# 東海第二発電所

## 外部からの衝撃による損傷の防止(竜巻)

審査会合コメント回答

平成29年9月22日  
日本原子力発電株式会社

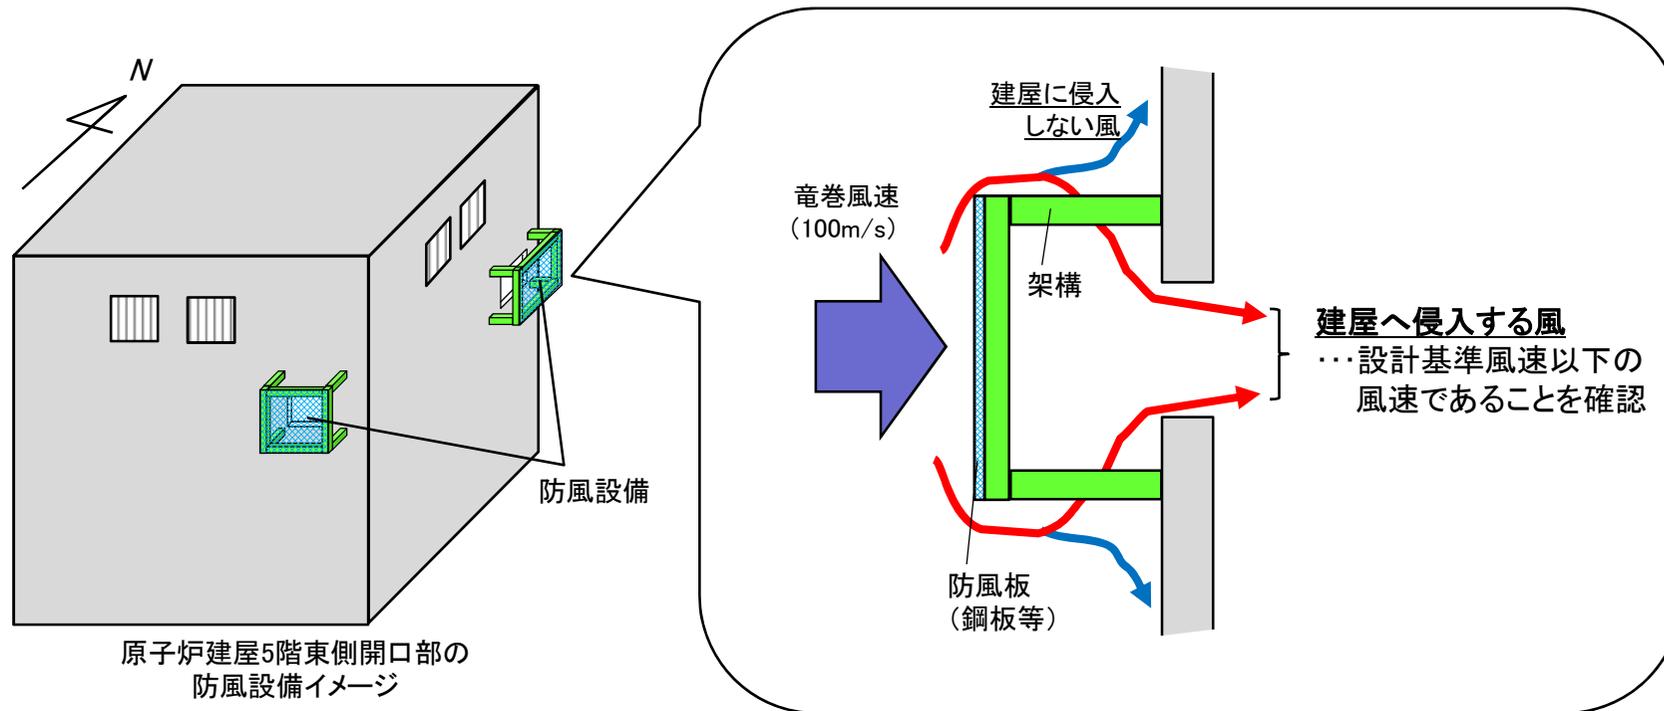
「防風設備」の風の軽減についての評価手法を説明すること。

以下について、モックアップ試験もしくはシミュレーションにより確認する。

- ・防風設備通過後に、開口部から建屋内部に侵入する流れの有無
- ・建屋内部に侵入する流れがある場合は、その速度が設計基準風速※以下であること。

※:建築基準法施行令にて定められる、東海村の基準風速(30m/s)に基づく風速
